改善箇所説明図

クラッチ断面図

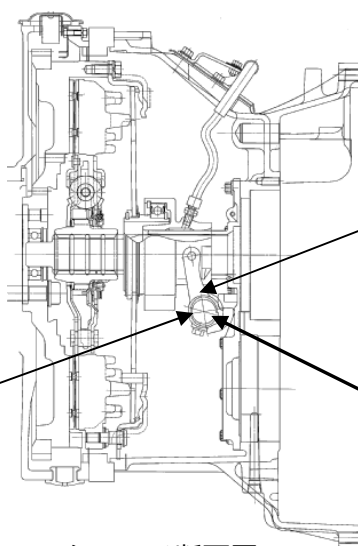
基準不適合発生箇所

クラッチリリースフォークのキー溝の加工が不適切なため、応力が集中する構造となっており、強度不足のものがある。そのため、クラッチ操作を繰り返すと当該フォークに亀裂が発生し、そのままの状態で使用を続けると、最悪の場合、当該フォークが破損し、クラッチを操作しても変速不能となり、走行不能となるおそれがある。また、不適切なグリスを使用するなどの整備状況が重なると、亀裂が発生し同様の事象がおきることがある。

全車両、フォーク一式を対策品と交換する。

なお、当該フォークの点検整備内容を周知し、ユーザーの注意を喚起する。
